**INFORME DE HITO DE CONTROL
N° 044-2025-OCI/0396-SCC**

**“EJECUCIÓN DE LA OBRA: MEJORAMIENTO DEL
SERVICIO DE TRANSITABILIDAD VEHICULAR Y PEATONAL
DE LA PROLOG. GARCILAZO DE LA VEGA DEL BARRIO DE
YANANACO, AV. SACSAMARCA, PROLOG, SACSAMARCA
Y JR. MACHU PICCHU DEL SECTOR DE SAN GERÓNIMO
DEL DISTRITO DE HUANCABELICA, PROVINCIA DE
HUANCABELICA – HUANCABELICA”**

HITO DE CONTROL N° 5 – CULMINACIÓN DE LA OBRA

Panel de imágenes n.º 1

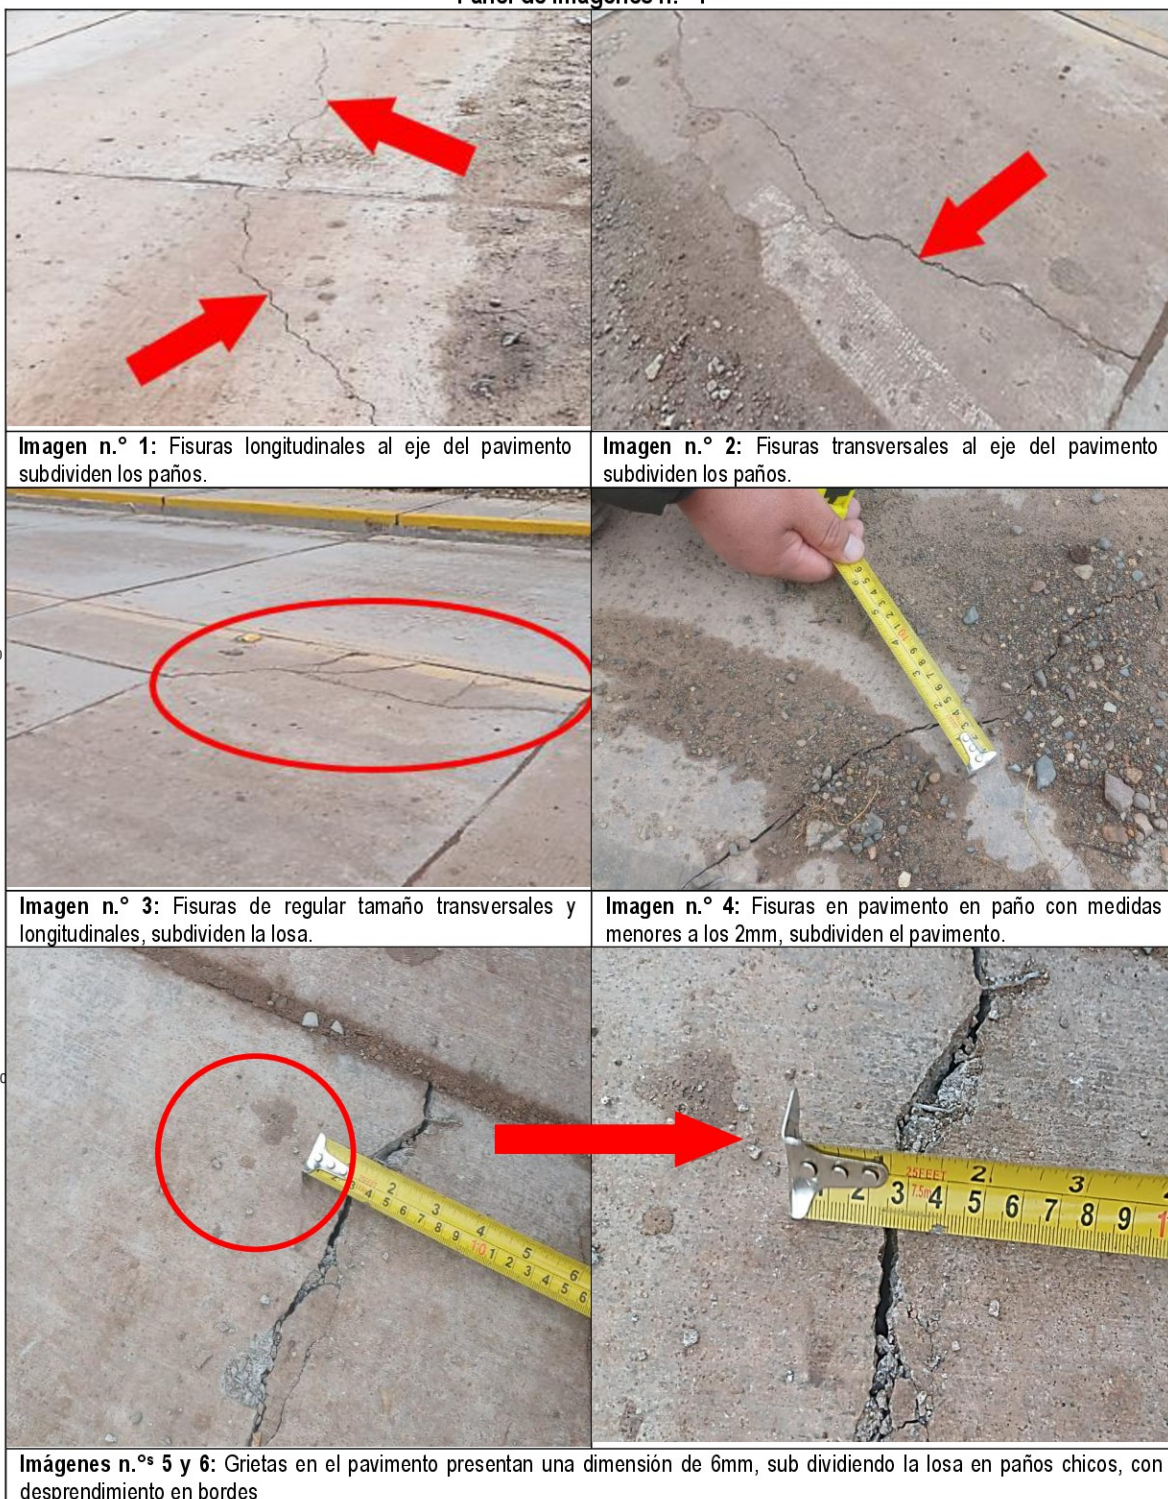
De la inspección física realizada a la Obra⁴ el 9 de abril de 2025, se identificó que entre las progresivas 0+738 al 0+765, el pavimento en plataforma (9 paños) presentan fisuras y grietas de 4 a 6mm, tanto en sentido transversa como longitudinal subdividiendo los paños, como se muestran a continuación:

De lo expuesto, el pavimento rígido no estaría trabajando adecuadamente, toda vez que, las cargas del tránsito vehicular vendrían afectando considerablemente la estructura, produciendo esfuerzos de pandeo generando agrietamientos, asimismo, la presencia de humedad en la sub base producto de las lluvias y otros factores generaría que el pavimento presente asentamientos, afectando la funcionalidad y vida útil de la Obra, las cuales deberán ser evaluadas por los responsables técnicos de la Obra.

De acuerdo a las condiciones de las fisuras y grietas, estas podrán ser selladas o demolidas, de acuerdo a lo establecido en el numeral 438.24 de la sección 438 pavimento de concreto hidráulico del Manual de Carreteras Especificaciones Técnicas Generales para Construcción – EG 2013, que señala:

En caso que el fisuramiento continúe, el Supervisor debe disponer el cambio de paño previa demolición.

Si se presentan fisuras de otra naturaleza, como las de esquina, el Supervisor deberá ordenar su demolición y reconstrucción (…).”

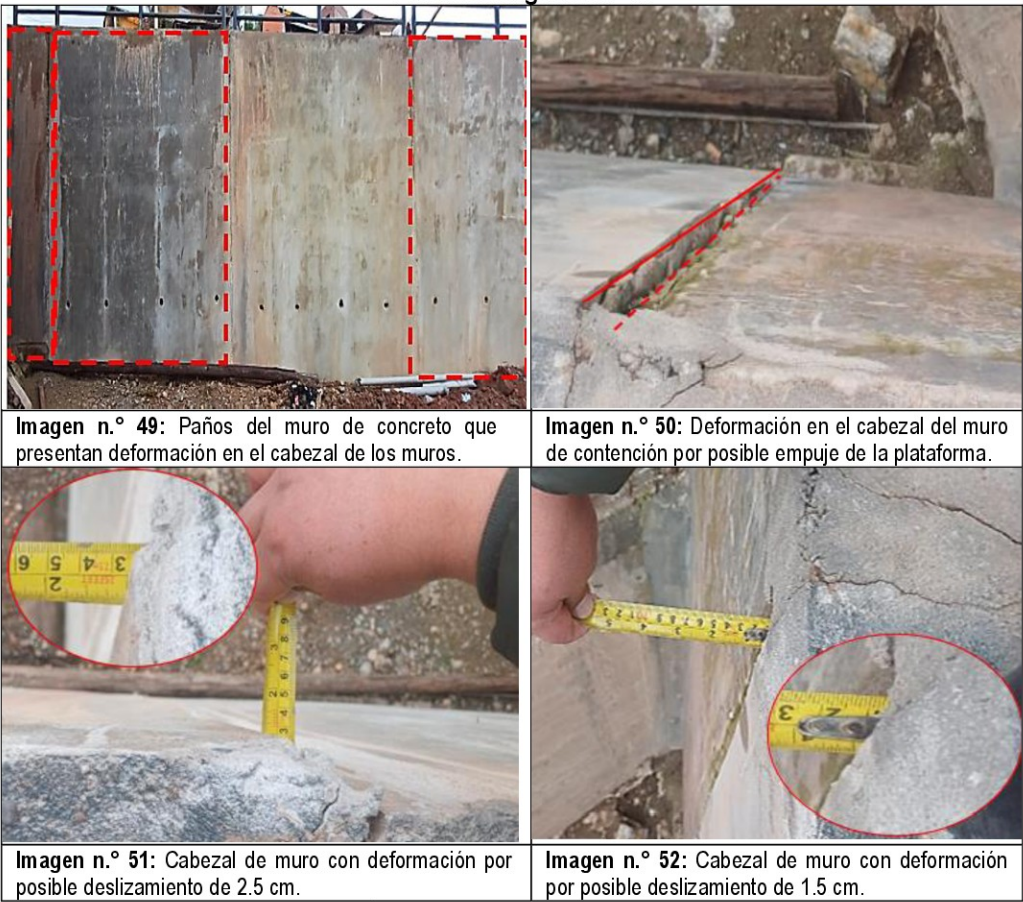
Imagen n.º 49: Paños del muro de concreto que presentan deformación en el cabezal de los muros.

Imagen n.º 50: Deformación en el cabezal del muro de contención por posible empuje de la plataforma.
